Presentazione di osservazioni relative alla procedura di:

Codice procedura/ID 9755 – Impianto per la produzione di energia elettrica da fonte rinnovabile di tipo eolico della potenza complessiva di 39,6 MW, costituito da 6 aerogeneratori di potenza pari a 6,6 MW ciascuno e delle relative opere civili ed elettriche connesse denominato Sestino – Istanza del 21/04/2023

Allegato a): relazione geologica e geotecnica Commissione Scientifica – CAI Gruppo Regionale CAI Toscana

Impianto eolico per la produzione di energia elettrica denominato SESTINO costituito da n. 6 aerogeneratori di potenza 6,6 MW c.u., per complessivi 39,60 MW e delle relative opere civili e di collegamento elettrico
Società proponente RWE Renewables Italia S.r.l.

STRALCIO SCALA 1:15.000 TRATTO DAL DB GEOLOGICO DELLA TOSCANA

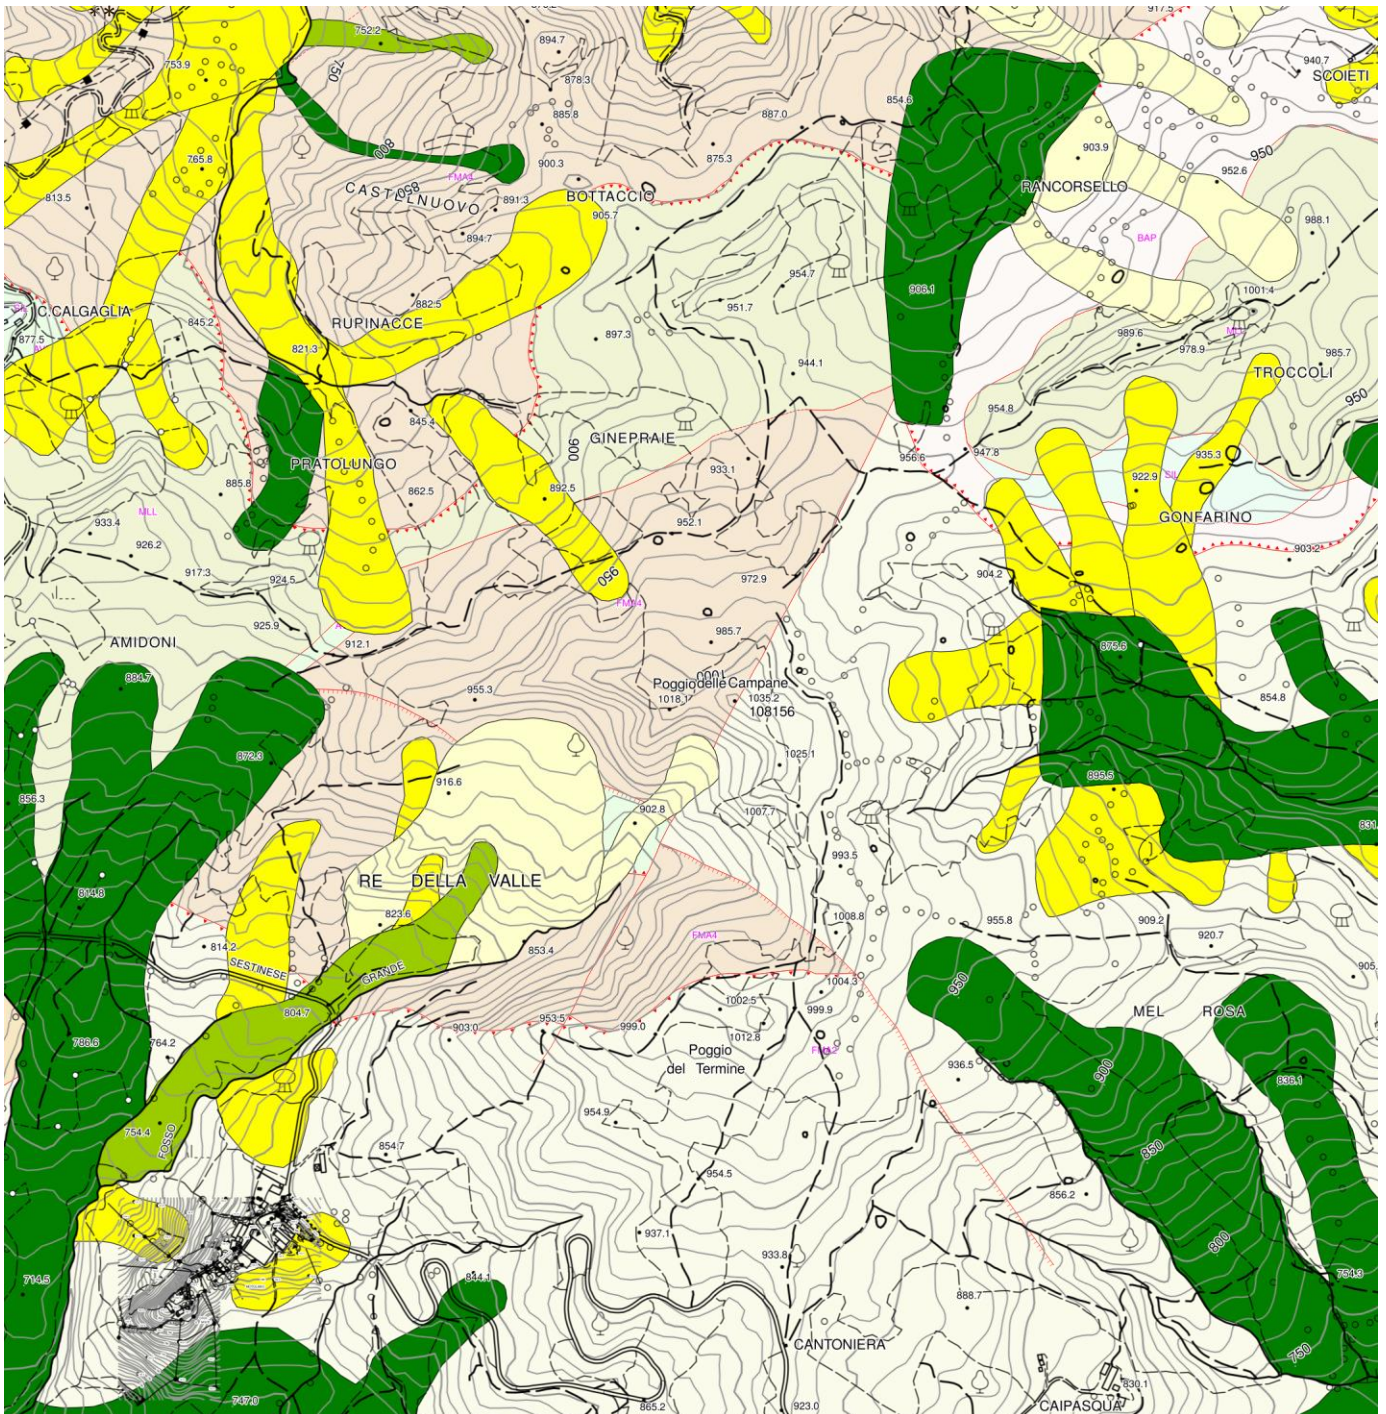
Come esattamente viene mostrato nello stralcio allegato alla relazione geologica di supporto al progetto, il Geoscopio della Regione Toscana, ben evidenzia l'alta densità dei fenomeni di instabilità gravitativa presenti ed interferenti direttamente con le opere (sia aerogeneratori che viabilità da realizzare o da adeguare).

Sono presenti e diffusi estesi fenomeni di instabilità costituiti da frane di scorrimento sia rotazionale che traslativo (in giallo) che di colamento (in verde), localizzate in particolare sugli affioramenti della Formazione marnoso arenacea romagnola.

Il fatto che le torri siano state posizionate immediatamente al di fuori delle zone segnalate come aree in dissesto franoso, non esclude certamente il rischio che, anche per le zone contermini rimane molto elevato. Alla cartografia regionale sfuggono le situazioni di instabilità di dimensioni minori (non cartografabili), ecco quindi perché, come prevede la normativa vigente, sono necessarie indagini dirette presso le piazzole degli aerogeneratori ed anche dove sono previsti sbancamenti per modificare la viabilità.

- T1 - Formazione di Monte Morello
- T2 - Formazione Marnosa Arenacea membro Galeata
- T3 - Formazione di Sillano
- T4 - Formazione Marnosa Arenacea membro Galeata
- T5 - Formazione Marnosa Arenacea membro Corniolo
- T6 - Formazione Marnosa Arenacea membro Corniolo
